Keuringsverslag van een elektrische laagspanning- en zeer lage spanningsinstallatie

NIET CONFORM

Straatnaam: Hoefstadstraat
Huisnummer: 6
Busnummer: 11
Postcode: 3600
Gemeente: GENK
Land: België

Controlebezoek van een huishoudelijke installatie volgens (KB 08/09/2019) - AREI Boek 1- 6.5. en 4.2.4.3.

Afbeelding schakel- en verdeelbord:

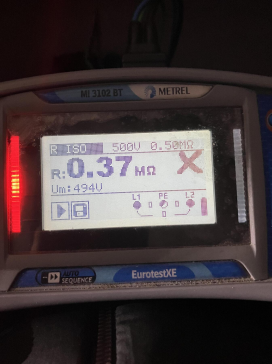
- I5.06 De deur en/of afschermplaat op het verdeelbord geplaatst. Aanraking van onder spanning staande delen mogelijk. (niet tenminste IPXX-B) (Boek 1 Afdeling 5.1.4. en 5.3.5.1.A. en 4.2.2.3.)

- I5.10 De genaakbare, naakte onder spanning staande delen zijn onvoldoende afgeschermd. (Boek 1 Afdeling 5.1.4. en 4.2.2.3.)
- I5.11 Niet gebruikte invoeringen van het verdeelbord zijn niet correct of onvoldoende afgedicht. (Boek 1 Afdeling 5.1.4. en 4.2.2.3.)
